INFORMAÇÃO DE SERVIÇO

Mudança para correia trapezoidal elástica

A polia tensora 531 0503 10 já não é necessária

Motores: F1AE

Fig. 1: Transmissão do grupo auxiliar em motores com número 0113089 ou inferior com polia tensora

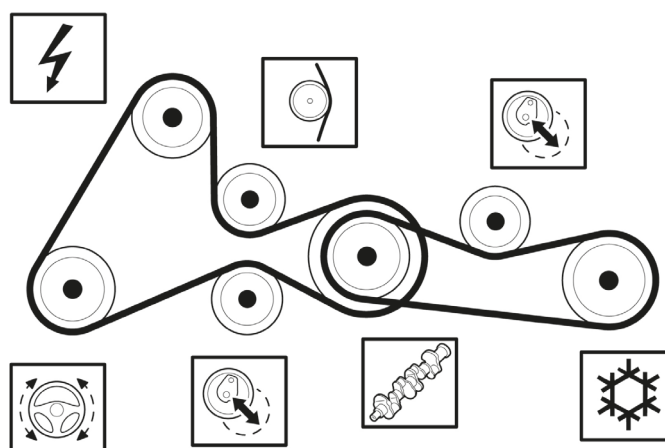
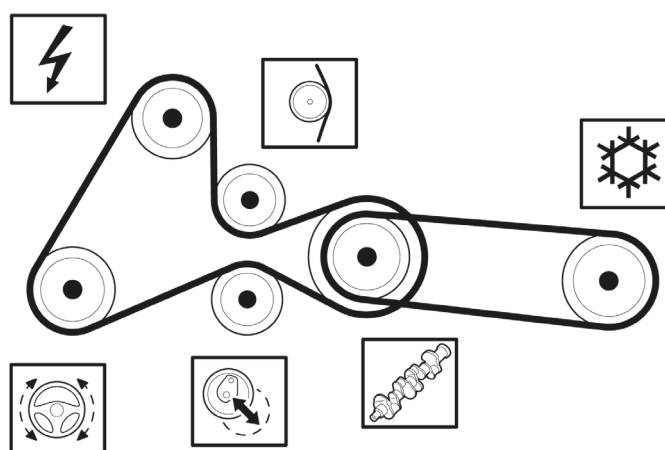
Para a transmissão do grupo auxiliar do compressor de ar condicionado, os fabricantes de veículos mencionados utilizam uma correia trapezoidal elástica nos motores com número 0113090 ou superior. Assim, desaparece a polia tensora necessária até à data para a correia trapezoidal convencional.

Durante a manutenção, os motores com número 0113089 ou inferior também podem voltar a ser equipados com a correia trapezoidal elástica FB4EPK903. Desta forma, também não necessita de uma polia tensora neste caso.

A correia trapezoidal elástica cumpre absolutamente todos os requisitos técnicos e pode ser instalada sem problema nos motores com número 0113089 ou inferior. Ao voltar a equipar um motor com uma correia trapezoidal elástica, não se deve montar de modo algum uma polia tensora.
